# 栾川山水文苑景观示范区答疑汇总

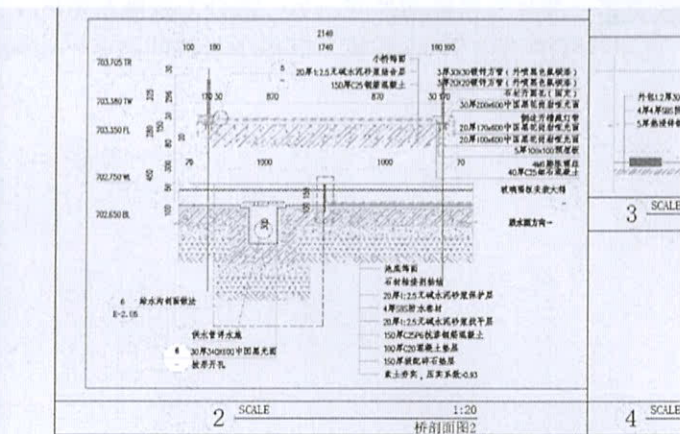
2、景桥桥面栏杆只有剖面图无详细图纸，请提供详细图纸

甲方回复：

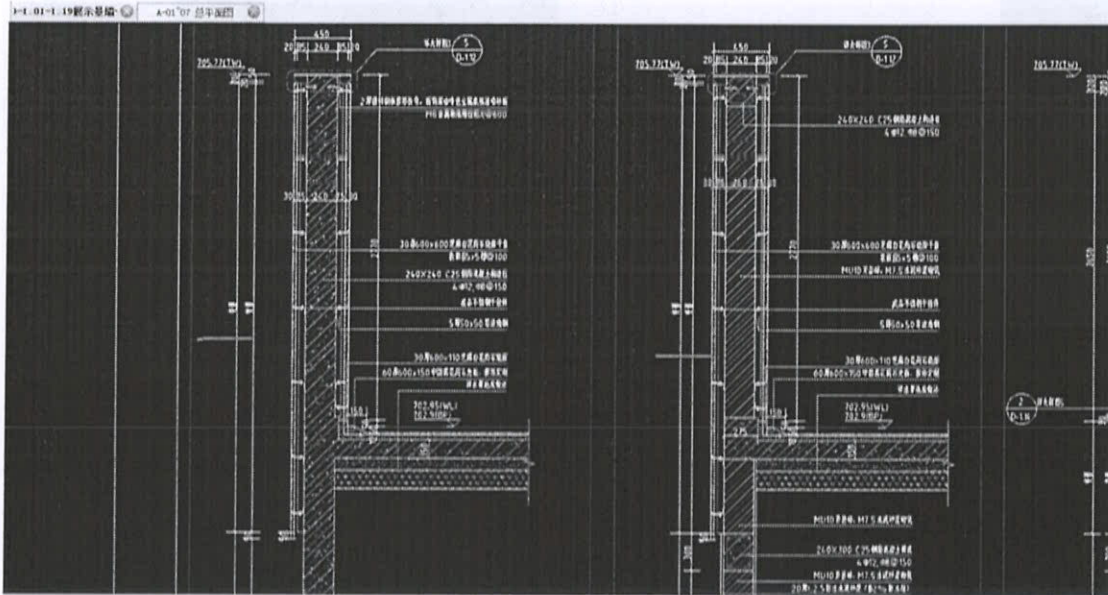
6、硬质景观中-展示景墙-左侧，其图中景墙的高度不明确，请复核。

甲方回复:景墙顶标高为固定值,地面有放坡,因此左侧为变量;请在总平面图中找相应高程。

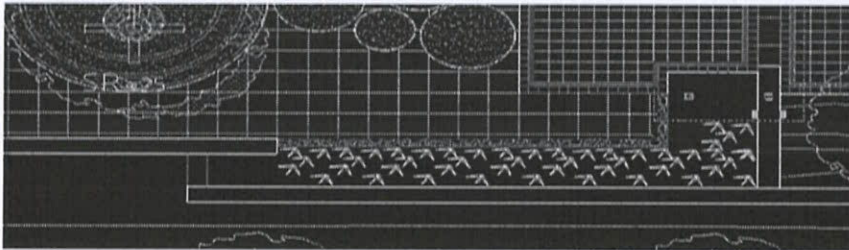
7、绿化苗木中,不同品种刚竹的数量与图中苗木表中不一致,且图无法分辨种类,请复核。

甲方回复:示范区前场用的3-4公分刚竹,建筑背后用的2-3公分刚竹,后期蓝图会优化标注;

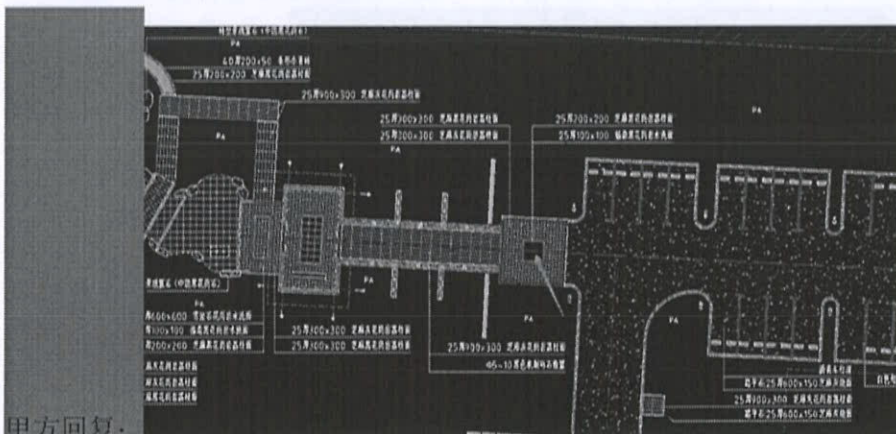
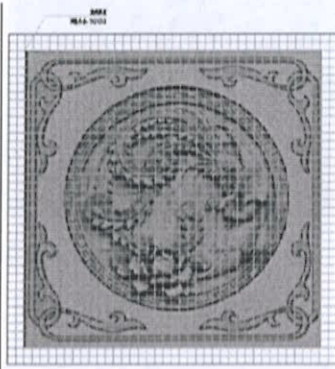
10、 招标清单中 B-7.01 围墙清单工程量较小,平面图中无围墙施工范围,请明确具体标准段围墙施工范围?

甲方回复:

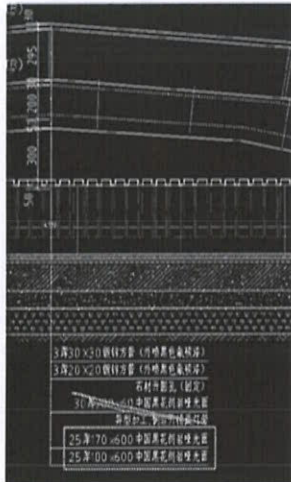
17、在图纸 F-3.01 停车场入口景墙中，独立基础为 C25 钢筋混凝土基础，清单为 C20 钢筋混凝土基础，请确认；侧立面石材 30 厚 600\*340 芝麻白花岗岩烧面在清单中未体现，请确认；LOGO 字体图纸与清单描述不一致，请确认；

1. 1.5厚304不锈钢LOGO字体电镀红色(字体背发光)+1.5厚304不锈钢LOGO字体, 电镀浅蓝色(字体背发光)
2. 由专业厂家二次深化制安;
3. 其它说明: 其它满足规范和设计图纸要求

LOGO 项目特征修改为:

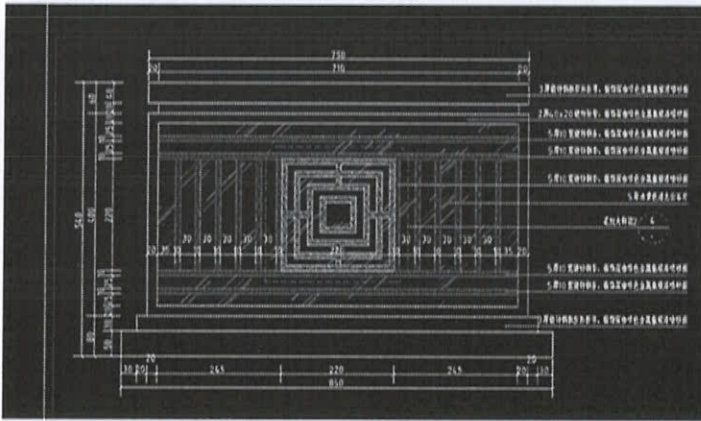
21、 在 C-3.01-3.07 主入口梯步图纸中，按此灯体积边框用 40\*20mm 管子太小，要用 40\*40mm 的；2/3.上下横条太长容易晃动，要使用 10\*10mm 方管，并且要在 2 处上下联通增加强度；另外此灯没有 5mm 镀锌板材，用镀锌板只有 3mm 厚度的，请确认；  
 回复：后续优化；

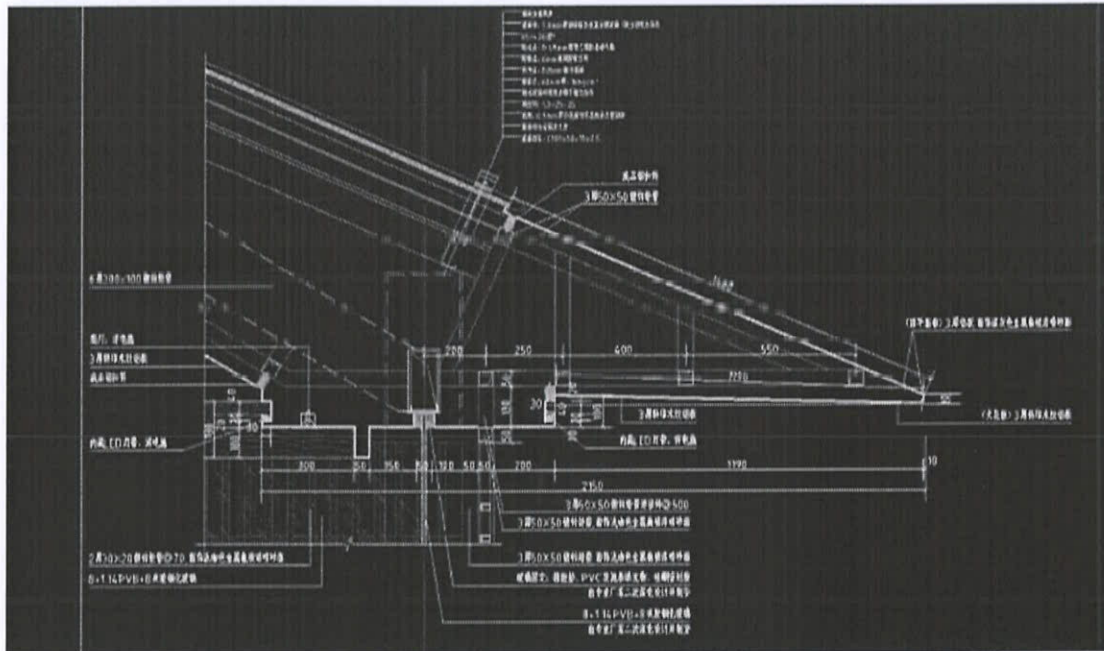
22、 在 E-4.01~13 会客厅详图中，图纸为 100 厚 C20 混凝土垫层，清单为 C15 混凝土垫层，请确认；清单中缺少 5 厚 150\*100 镀锌钢管，请确认；  
 回复：基础垫层统一采用 C20 混凝土；图纸无 5 厚 150\*100 镀锌钢管，此处为
